Title		
Size	Number	Revision
A3		
Date:	20-Aug-2008	Sheet of
File:	J:\Buggy\Buggy.Ddb	Drawn By:

FIRMWARE: madrevB.hex (12/11/2009 @ 11:59 a.m.)

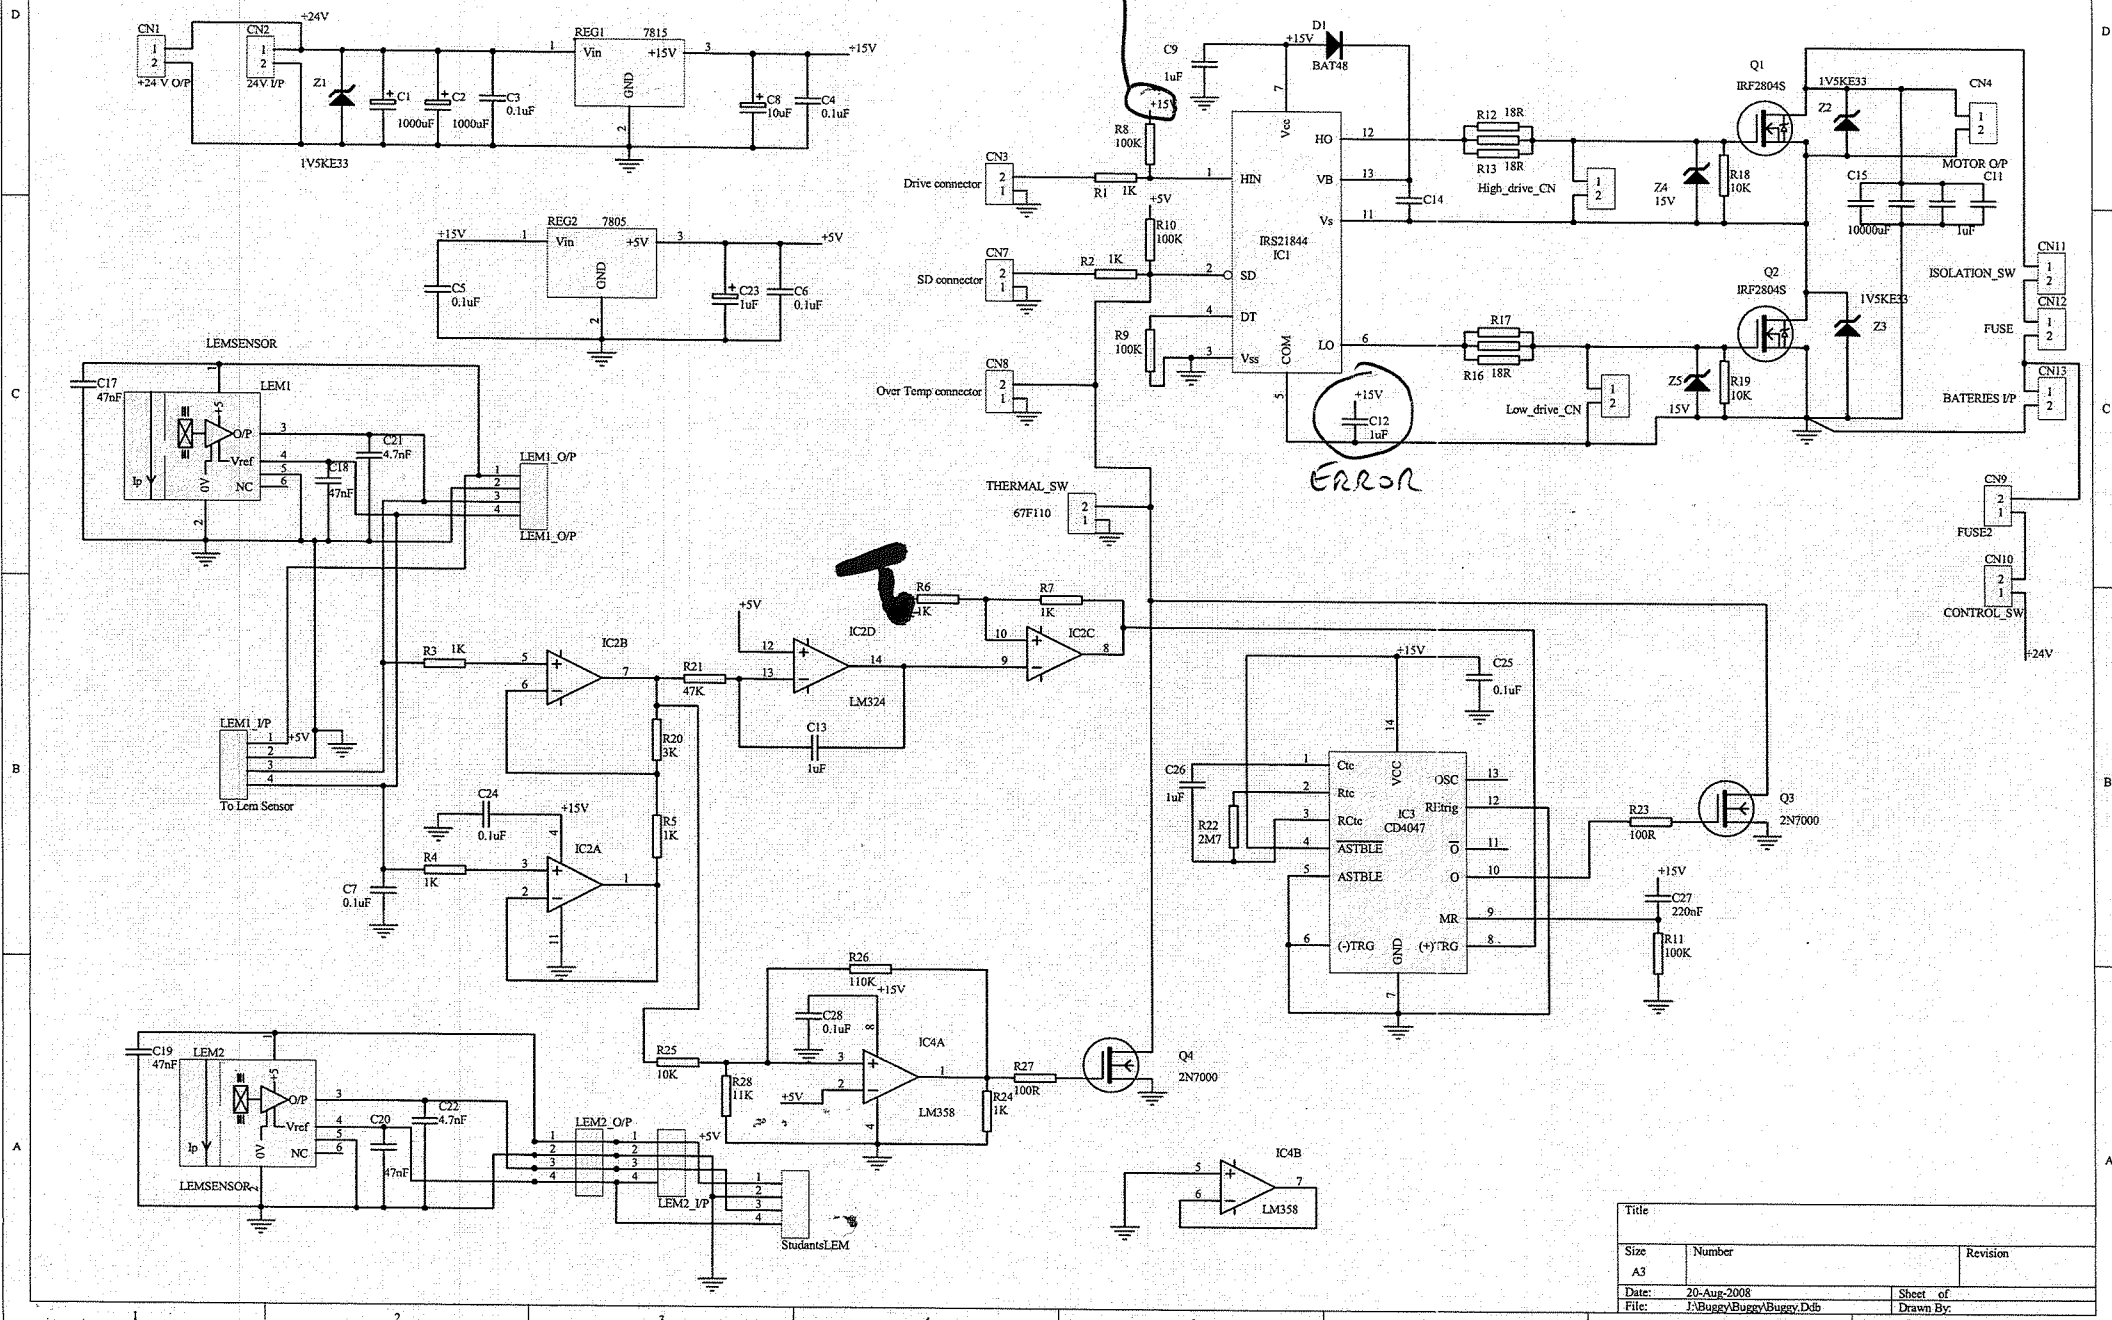
ERROR - Should be +5V

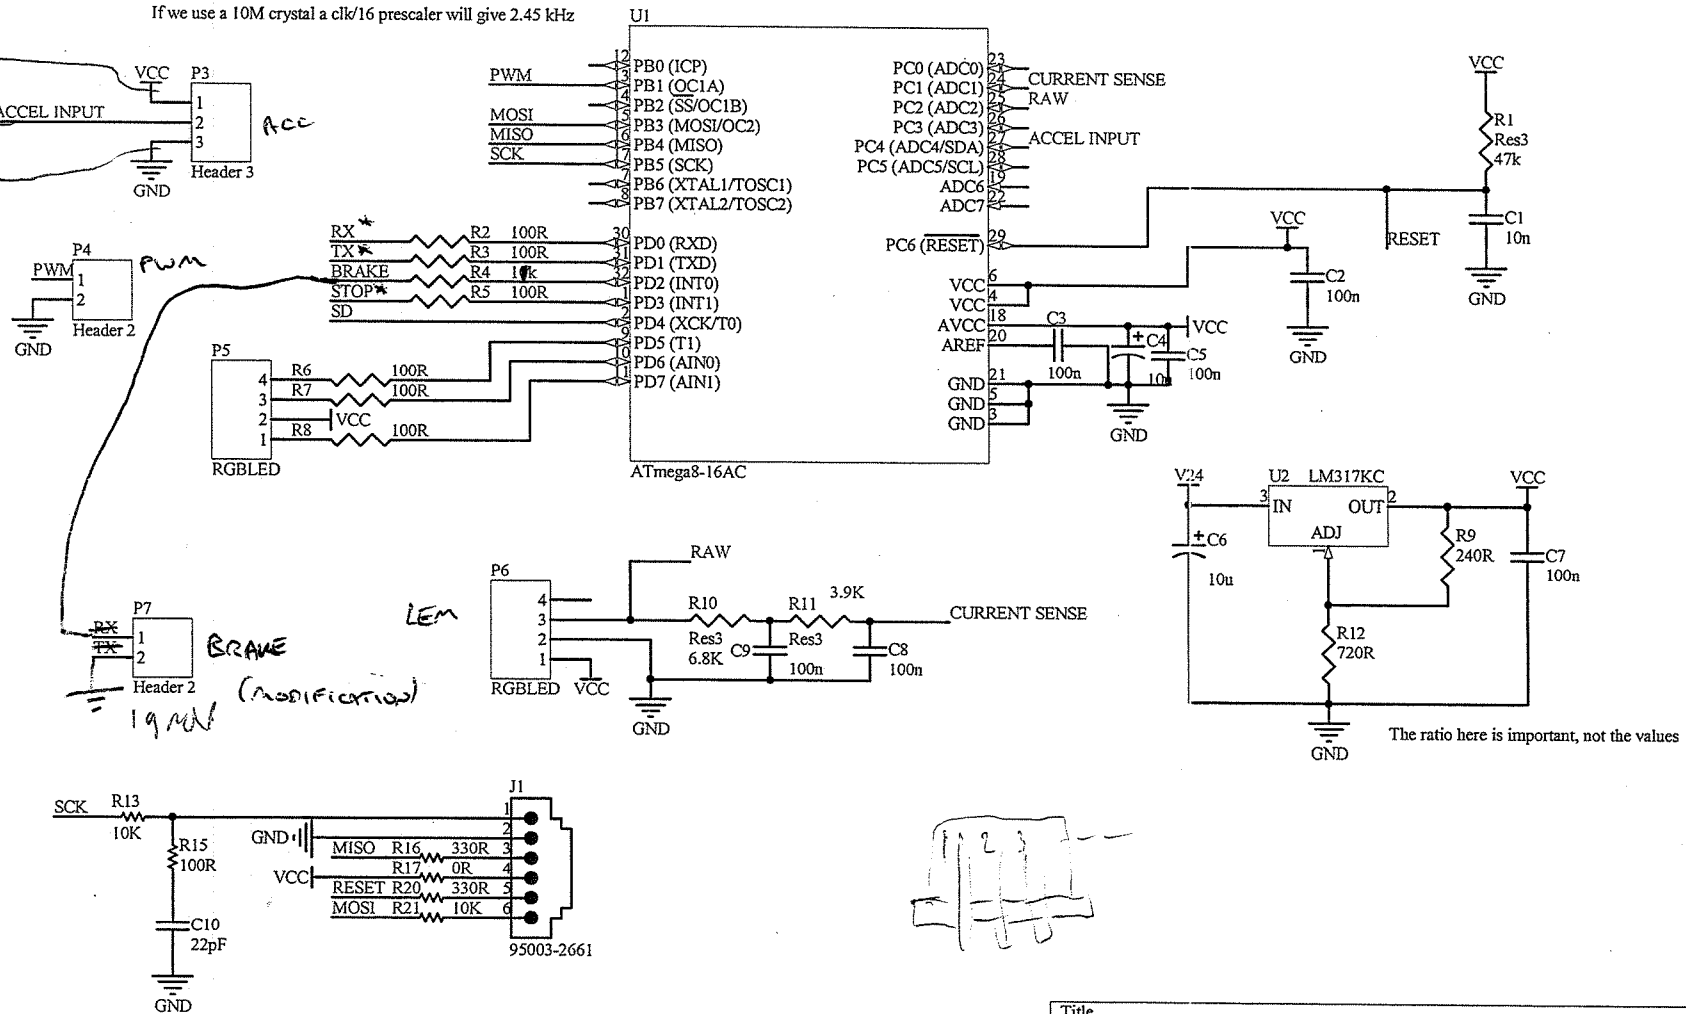
If we use a 10M crystal a clk/16 prescaler will give 2.45 kHz

* RX, TX, STOP ALL LEFT FLOATING
